Beteiligung der Öffentlichkeit bei der erneuten Auslegung des Bebauungsplans Photovoltaikanlagen Brunnau (§§ 3 Abs. 2, 4 Abs. 2 BauGB)

den Bebauungsplan „**Photovoltaikanlage Brunnau**“ erneut auszulegen.

**Freiflächenphotovoltaikanlage Brunnau; Markt Altdorf
Bebauungsplan mit Grünordnungsplan und
Flächennutzungsplanänderung mit Deckblatt Nr. 11
Beteiligung der Behörden und Träger öffentlicher Belange (§ 4 Abs. 1 BauGB)**

Abbildung 6: Anlagenstandort und Immissionsbereich "Bahnstrecke".

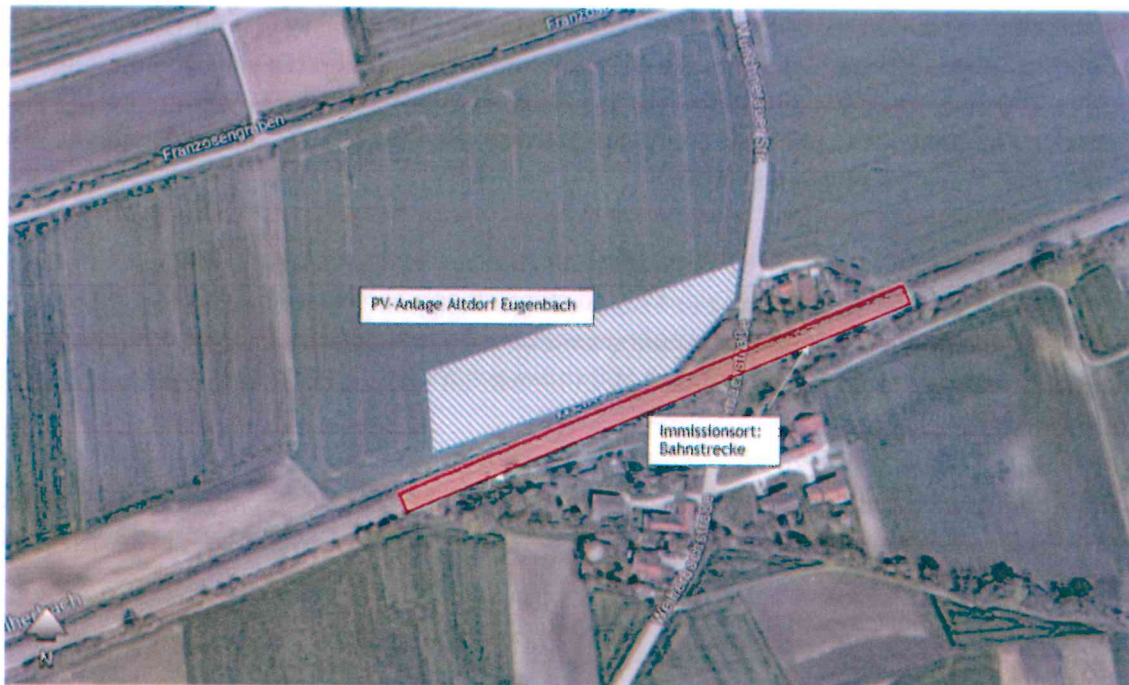
Als Immissionsort für mögliche Blendungen durch die geplante PV-Anlage wird auftragsgemäß die unmittelbar südlich des Anlagenstandortes verlaufende Bahnstrecke im Bereich der Straßenüberführung betrachtet (siehe Abbildung 6). Der für die Begutachtung maßgebliche Abschnitt der Bahnstrecke erstreckt sich auf einer geodätischen Höhe von 396 bis 397 m ü. NN.

Nachfolgend werden lediglich jene Blendungen untersucht, welche auf der Bahnstrecke in Fahrtrichtung *Südwest* auftreten. In Fahrtrichtung *Nordost* treffen die Reflektionen von hinten, mit einem von der Fahrtblickrichtung abweichenden Einfallswinkel von mehr als 90°, auf das Sichtfeld des Lokführers. Eine Blendwirkung im relevanten Sichtfeld des Lokführers kann damit ausgeschlossen werden.

Die kürzeste Entfernung der PV-Freiflächenanlage zum Immissionsort wurde mit 30 m festgelegt. Die weiteste Entfernung der Photovoltaikanlage zum Immissionsort beträgt 100 m. Für die vorliegenden Berechnungsgänge wurden demnach die Blendungen für einen Entfernungsbereich zwischen 30 m und 100 m berechnet und für die Beurteilung herangezogen.
